**MFH Wirzenweid 27 Zürich**

**Pl.Nr. 104** **Grundriss Dachgeschoss** **Mst. 1:50**

**AUSFÜHRUNGSPLAN**

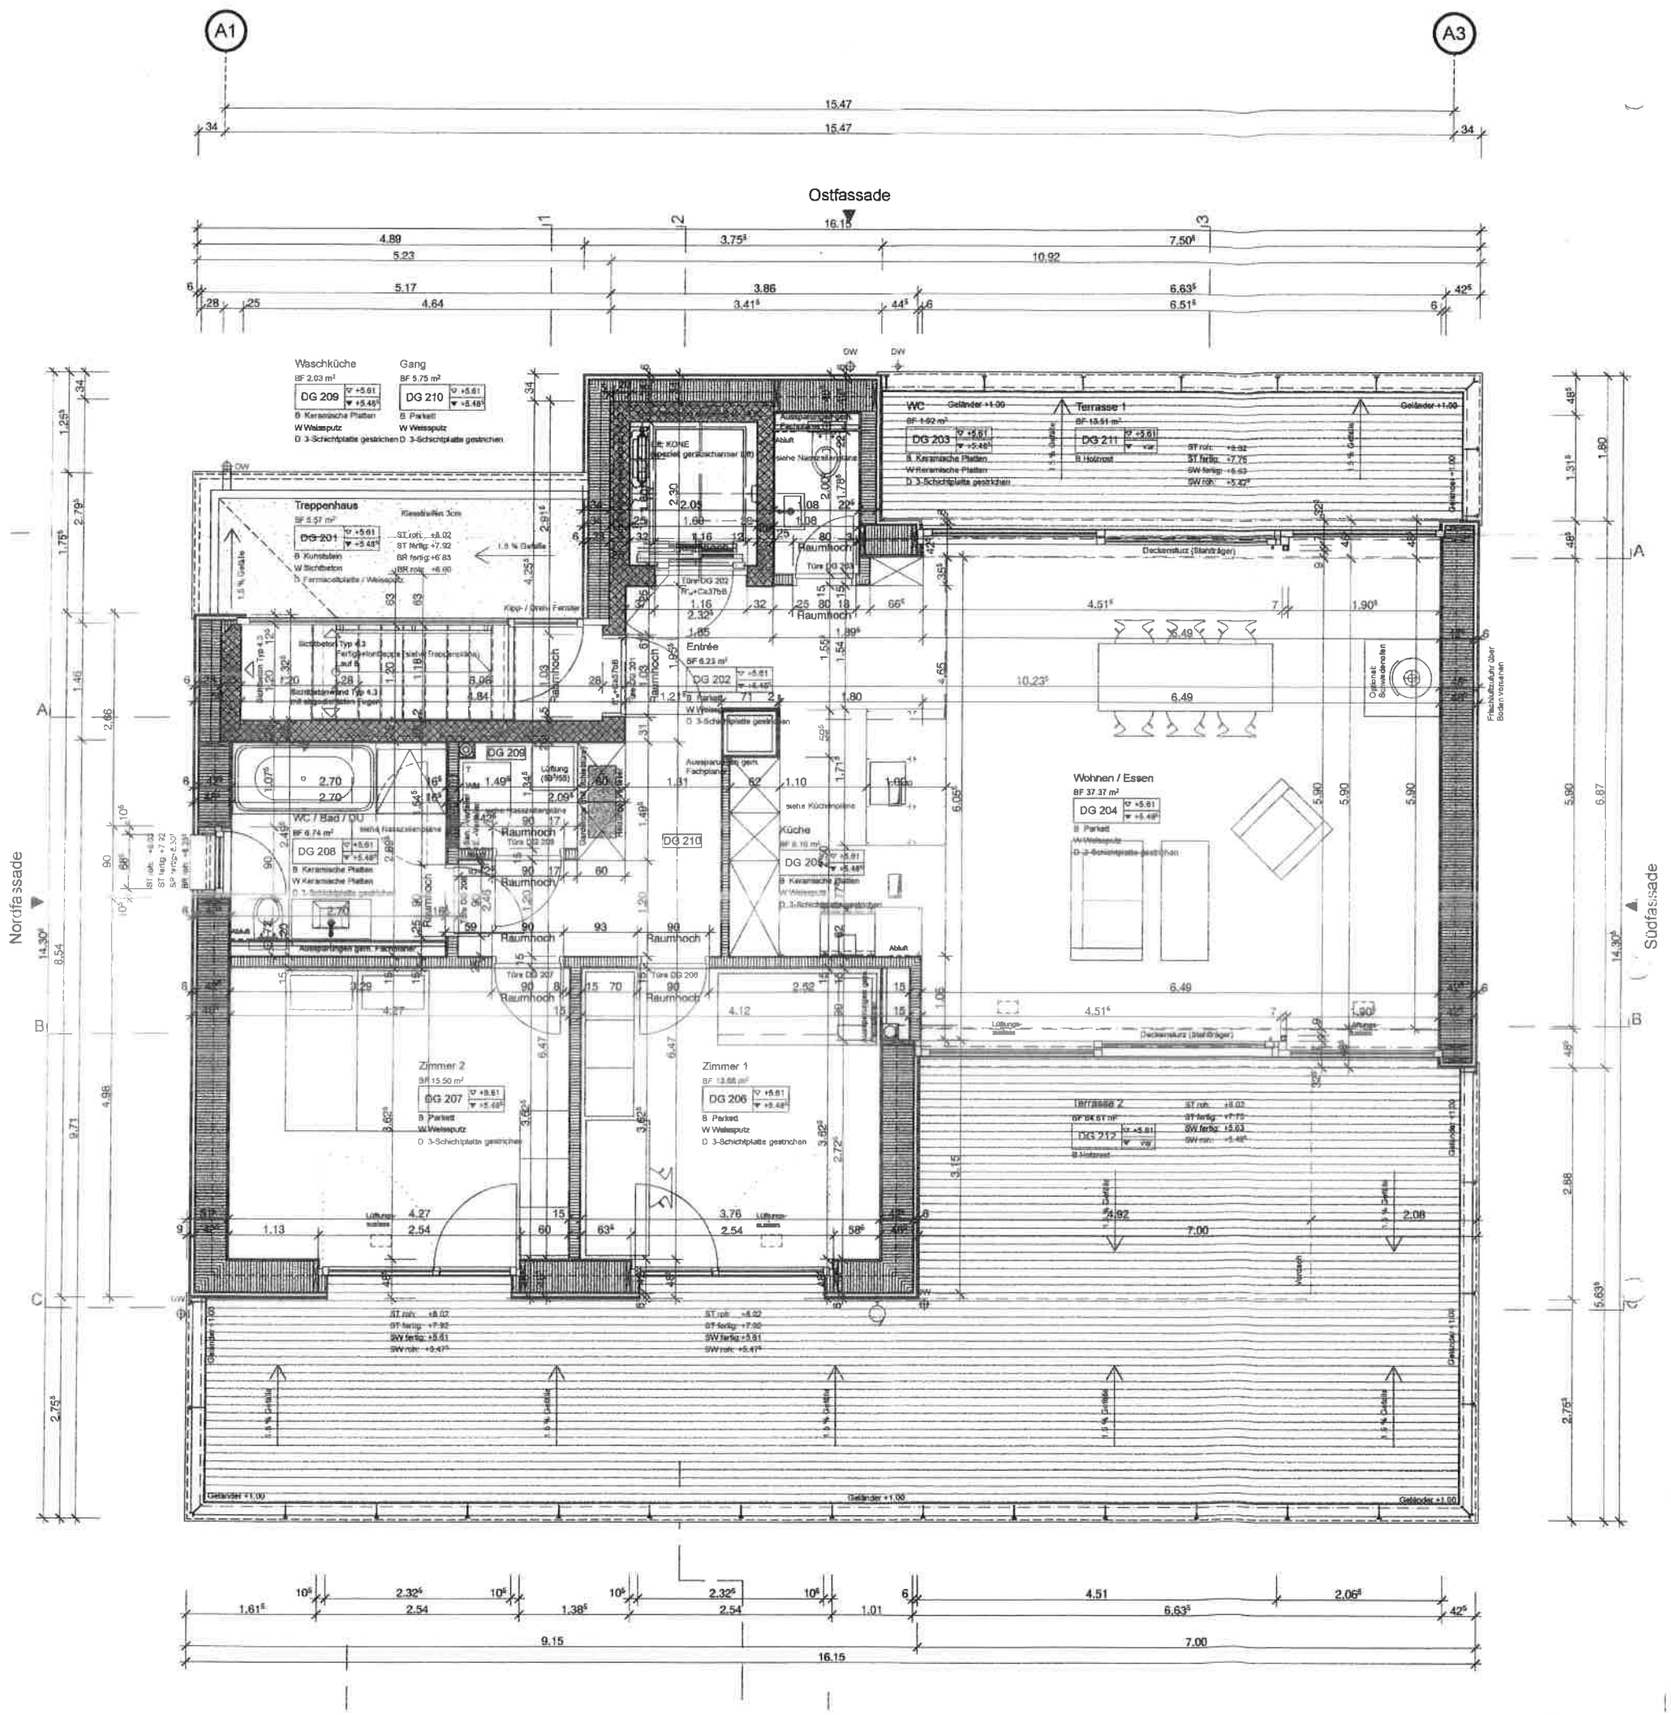
| INDEX: | DATUM. | NAME: | ÄNDERUNGEN: | DATUM / VISUM. |
|---|---|---|---|---|
| D | 10.10.11 | th<br>th | DG Liftschacht-Wand gegen WC auf 20cm reduziert, ganzes WC im DG um 5cm Richtung Lift geschoben und 1 cm kleiner, Aussenwand im WC im DG um 5cm verbreitert, Wand zwischen Küche und Gang im DG auf 11cm verbreitert, Beton im DG echte Nord/Ost abgeschrägt, Dusche/Badewanne im UG/107 gespiegelt, Wand im UG zwischen Küche/Keller neu 15cm BK. UG/EG/OG Steigschacht im Zimmer 1 durch Schreiner Möbel ersetzt, EG/OG BK Wand zwischen Zimmer 1/Wohnen Richtung Zimmer 1 geschoben, Liftschacht im Dachbereich auf Nord und Ost Seite neu 5cm Dämmung eingelassen, Vorhangschienen eingezeichnet, Liftschacht mit noch 28cm gedämmt. | |
| E | 08.11.11 | | Decke Garage neu 20 cm Dämmung, Beton im DG Ecke Eingang/Lift z.T. neu 28cm Beton | |
| F | 18.11.11 | th | Fenster anschlagliefen geändert, Küchenfenster 1cm höher, Raumhohe Fenster im Treppenhaus Anschläge angepasst (2.5 cm beidseitig), Untergeschoss aussen Verputzt. | |
| G | 25.01.12 | th | Aussenwand bei Treppenkern neuer Wandaufbau mit MDF, Aussenwand Sockelgeschoss neu mit 26cm Dämmung, Dachrand der Terrassen und Balkone angepasst, Gefälle auf dem Dach angepasst, Dachwasser an Ost Fassade neu an Kanalisation angehängt. | |
